H29府民公募型整備事業【安心・安全整備】

府民提案型

標準断面図

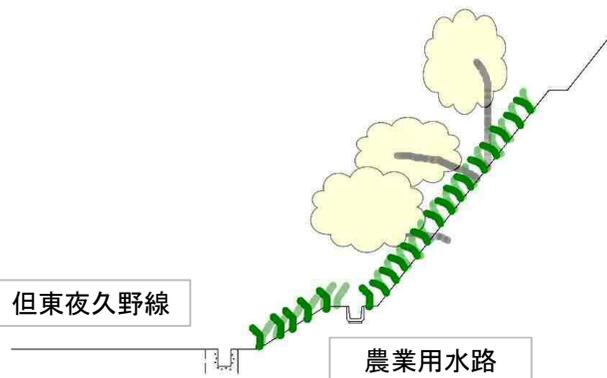
受付番号	236	路河川名	但東夜久野線	提案内容	伐採除草	対応案	不採択
審査番号	西-112	箇所名	福知山市 夜久野町 板生田谷垣 地内	現在の状況	草が繁茂している。	実施できない理由	緊急を要しないため。

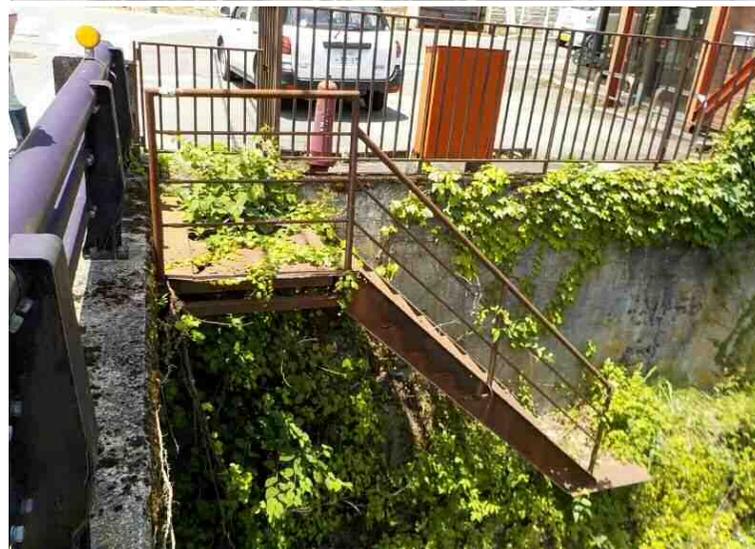
受付番号	226	路河川名	牧川	提案内容	階段撤去	対応案	不採択
審査番号	西-118	箇所名	福知山市 夜久野町平野 地内	現在の 状況	老朽化した階段が存在。	実施できない理由	京都府の管理施設ではないため。

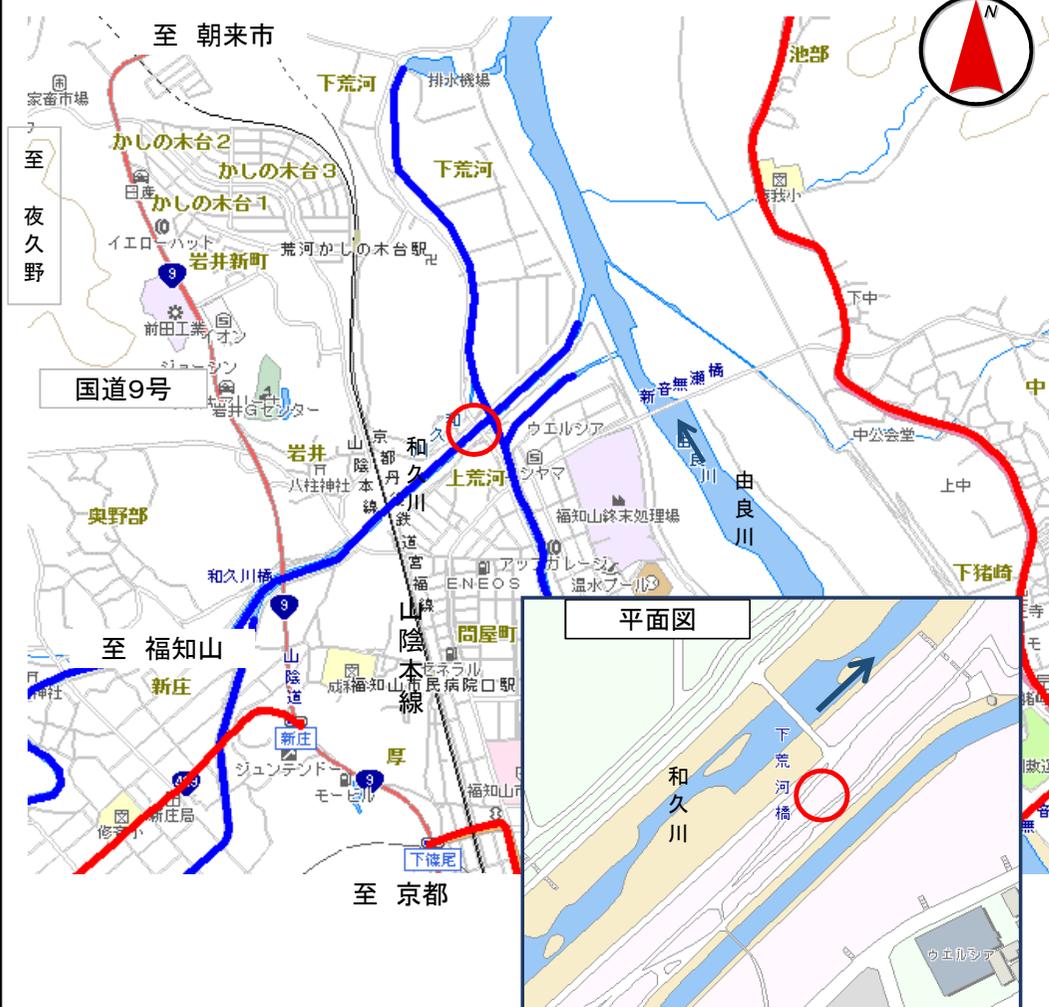
受付番号	244	路河川名	和久川	提案内容	階段の撤去、ガードレールの設置	対応案	不採択
審査番号	西-119	箇所名	福知山市荒河地内	現在の状況	階段が法面に設置されている。	実施できない理由	府が実施するものでないため

ガードレールの連結

階段の撤去
